# Avis du Comité de gestion des charges de service public de l'électricité sur le volet budgétaire de l'étude d'impact de la Programmation pluriannuelle de l'énergie de la Réunion

Le Comité de gestion des charges de service public de l'électricité (CGCSPE)<sup>1</sup>, a été saisi par le ministère de la Transition Ecologique en date du 25 octobre 2021, pour avis, sur le volet étude d'impact budgétaire en matière de charges de service public de l'énergie du projet de programmation pluriannuelle de l'énergie (PPE) de la Réunion sur les périodes 2019-2023 et 2024-2028.

Rapport annexé à l'avis du Comité de gestion des charges de service public de l'électricité relatif au volet budgétaire de la Programmation pluriannuelle de l'énergie de la Réunion

Figure 1 : Chronique de charges de service public induites par le projet de PPE à échéance 2028 « fourchettes basses »

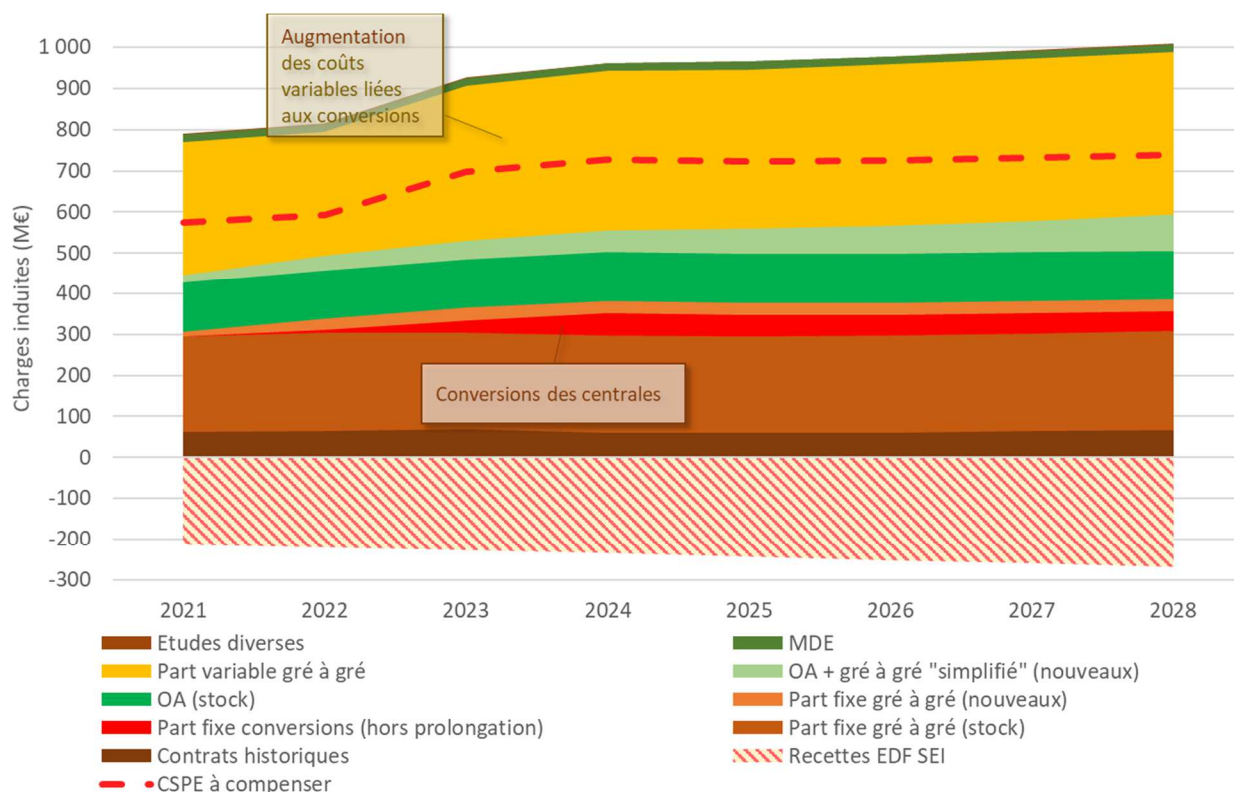
**Les charges annuelles de service public d'électricité devraient augmenter entre 2021 et 2028 pour atteindre environ 742 M€/an.** Cette augmentation sera principalement portée par (i) la conversion des centrales d'Albioma fonctionnant au charbon à la biomasse et (ii) la conversion de la centrale de Port Est d'EDF PEI au bioliquide qui entraînent à la fois de nouveaux investissements et une hausse des coûts variables de fonctionnement liée aux prix prévisionnels des combustibles.

**Figure 2 : Chronique des coûts engagés par le projet de PPE « fourchettes basses » à long terme (hors coûts variables et coûts évités)**

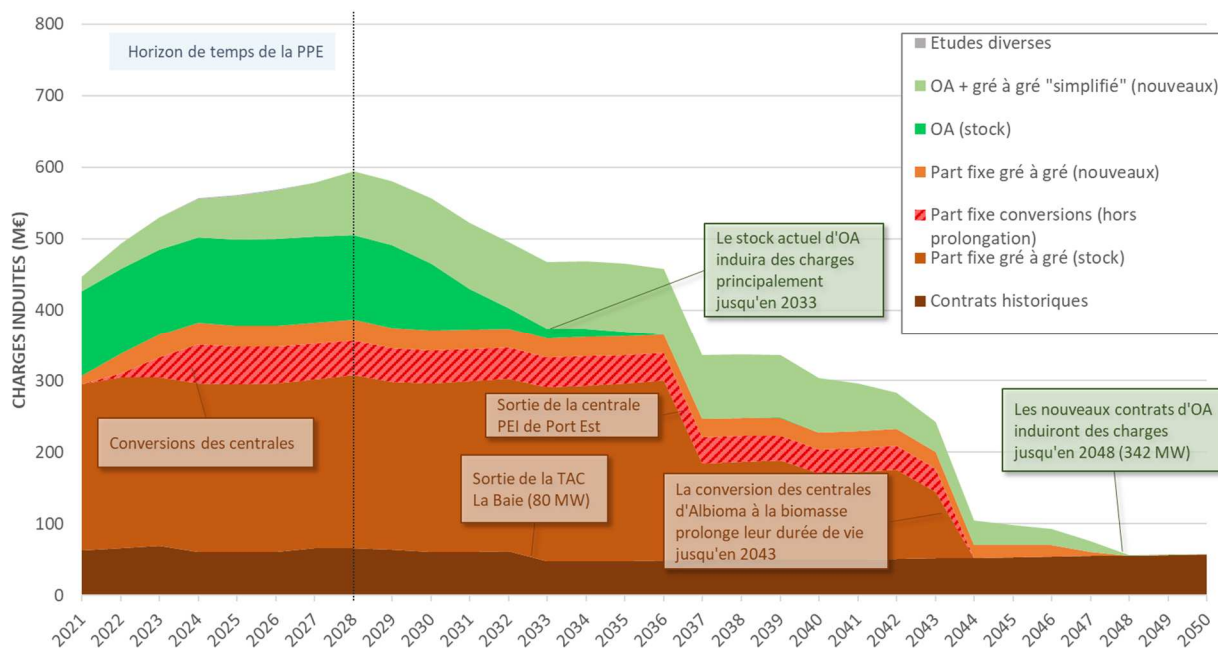
Le Comité tient à souligner que la mise en œuvre de la PPE engage l'Etat sur un horizon de temps qui dépasse celui de la PPE. Le graphique ci-dessous présente ainsi la chronique des coûts de production engagés par le projet de PPE à long terme. Les charges variables et les coûts évités ne sont pas représentés sur ce graphique.

**Figure 3 : décomposition par filière des charges de service public induites par le projet de PPE « fourchettes basses » à échéance 2028**

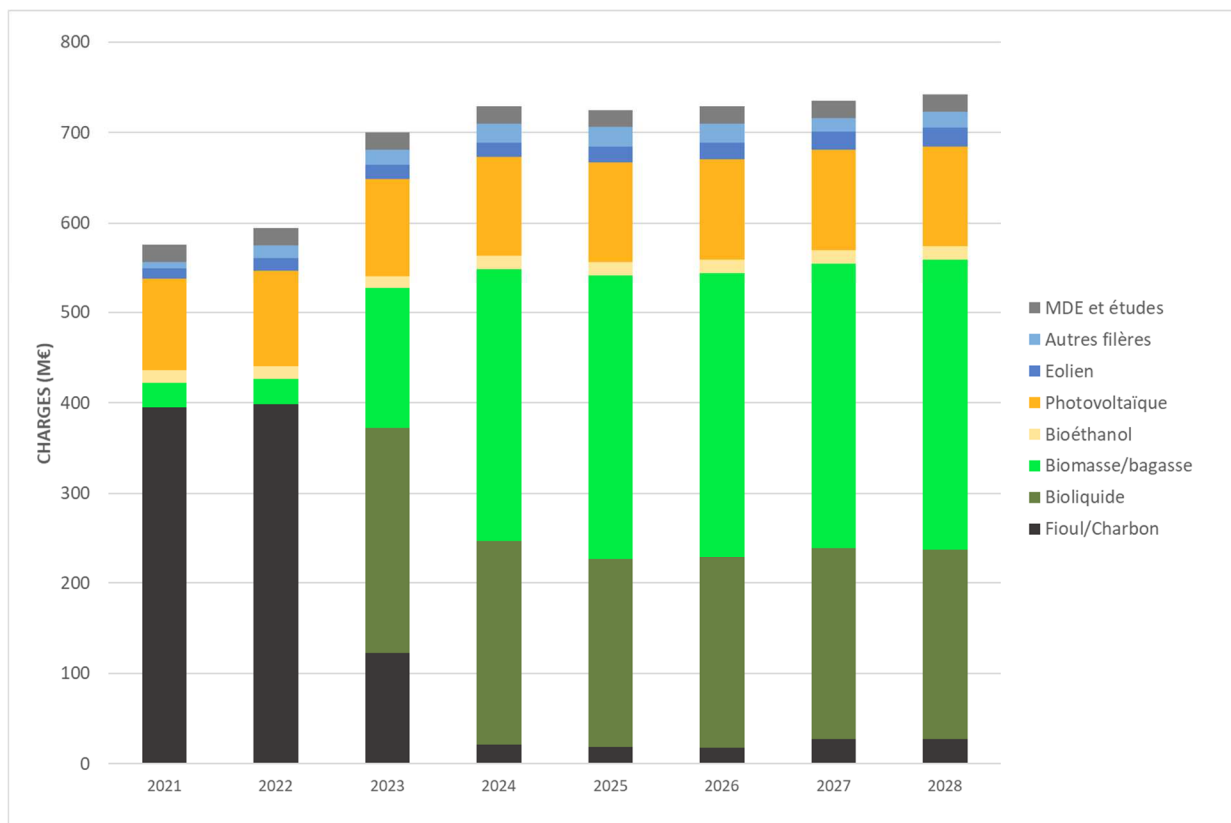
La part des charges liée aux centrales thermiques fossiles, estimée à 68 % du total en 2021, devrait progressivement baisser pour ne représenter que 4 % en 2028 du fait des conversions des centrales d’Albioma et de la centrale PEI de Port Est et du déploiement de nouveaux moyens de production ENR en parallèle qui réduira leur sollicitation.

La filière bagasse/biomasse devrait, à terme, représenter de l’ordre de 40 % des charges totales – environ 321 M€/an – une fois les conversions des centrales de Bois Rouge et du Gol réalisées et les nouveaux moyens biomasse mis en service (+1 MW). La filière bioliquide, quant à elle, devrait représenter de l’ordre de 30 % des charges totales, soit environ 211 M€/an.

Sans prendre en compte l’impact de la révision des contrats PV pré-moratoire, les charges de la filière photovoltaïque devraient rester stables entre 2021 et 2028 – de l’ordre de 110 M€/an, soit 15 % du total. Les premières sorties significatives de contrat d’achat existants devraient intervenir au-delà de l’horizon de la PPE.

S’agissant de la filière éolienne, les charges induites augmentent progressivement avec la capacité qui augmente chaque année (rythme de 10 MW supplémentaires par an). Ainsi, dès 2021, les charges liées aux installations mises en service (24 MW) sont estimées à 10 M€. En comparaison à l’année 2019 où les charges liées à cette filière s’élevaient à 0,7 M€, les charges vont largement augmenter avec la mise en œuvre des objectifs de la PPE actuelle et de sa version révisée qui les réhausse. En 2028, les charges relatives à l’éolien devraient atteindre 21 M€.

Enfin, les charges liées aux autres filières (biogaz, hydraulique, déchets, énergies marines) augmentent progressivement, en particulier en 2022 et 2023 avec l’entrée en service d’ILEVA (13 M€ par an).
